IN.271.14.2022

WYJAŚNIENIE TREŚCI SWZ

Dotyczy postępowania o udzielenie zamówienia publicznego prowadzonego w trybie podstawowym na podstawie art. 275 pkt 1 ustawy z dnia 11 września 2019r. – Prawo zamówień publicznych (t.j.: Dz.U. z 2021 r. poz. 1129 ze zm.) na realizację zamówienia pn. ***Poprawa układu dróg komunikacyjnych na terenie miasta Barwice z poprawą bezpieczeństwa i przyłączeniem do dróg głównych (przebudowa dróg/ulic Rzecznej i Podgórznej, Polnej, Harcerskiej).***

**System odwodnienia liniowego Multiline V 150¹⁾
z zamknięciem zatraskowym Drainlock®**

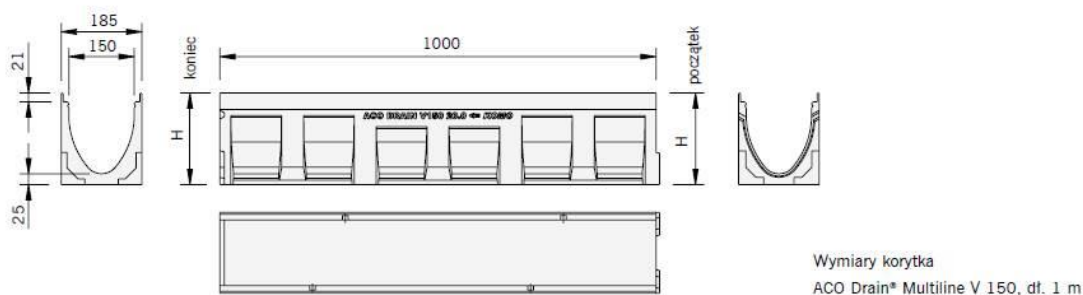
Pytanie 30 - Zgodnie z załączonym planem sytuacyjnym branży drogowej oraz przedmiarem dotyczącym ul. Podgórnej i Rzecznej na wjazdach na wybrane posesje należy zamontować odwodnienia liniowe. Prosimy o uzupełnienie dokumentacji i podanie:

- wymaganej nośności odwodnienia,
- rodzaju materiału z którego ma być wykonany ruszt,
- rodzaju materiału z którego ma być wykonane korytko,
- wymiarów korytek i rusztu,

Takich informacji nie ma w załączonej dokumentacji

Odwodnienie liniowe Multiline V150G. Koryta ze spadkiem własnym dna 0,5% z polimerbetonu, krawędź wzmocniona kształtownikiem z żeliwa.

Odwodnienie zgodne z normą PN-EN 1433:2005+A1:2007, klasa obciążenia D400.

- wykonane korpusu korytka z betonu polimerowego,
 - mrozoodporność kl. F1000 wg normy PN-88/B-06250,
 - nasiąkliwość < 0,1 % (m/m) wg PN-88/B-06250,
 - wytrzymałość na ściskanie >90 MPa wg PN-EN 12390-3:2009,

- wytrzymałość na rozciąganie przy zginaniu >20 MPa wg PN-B-04500,
 - odporność na korozję wywołaną stosowaniem substancji do odmrażania nawierzchni (m.in. chlorek sodu),

- krawędzie korytka wzmocnione kształtownikiem z żeliwa,
 - korpus korytka o szerokości wew. 150 mm,
 - korytka ze spadkiem dna 0,5%,
 - wym. zew. B=185mm, H=210-260 mm,

- korytka będą posiadały pionowe żebra wzmocniające ścianki i poziome żebra kotwiące kanał w czasie montażu,
 - styki połączeń przystosowane do uszczelnienia masą SF,

- podłączenie z kanalizacją DN 150 lub DN 200 przez systemowe skrzynki odpływowe z koszem osadczym na zanieczyszczenia,
 - skrzynki odpływowe i elementy rewizyjne z rusztem zabezpieczonym dodatkowo blokadą antywandal,

- ruszt żeliwny w klasie obciążenia D400 wg PN-EN 1433:2005+A1,
 - powierzchnia wlotowa rusztu 578 cm/m²,
 - szerokość szczeliny wlotowej 12 mm,
 - konstrukcja korytka wraz z rusztem uniemożliwi przesuw rusztu wzdłuż osi podłużnej kanału.

- Montaż systemu odwodnienia liniowego wykonać zgodnie z instrukcją producenta.
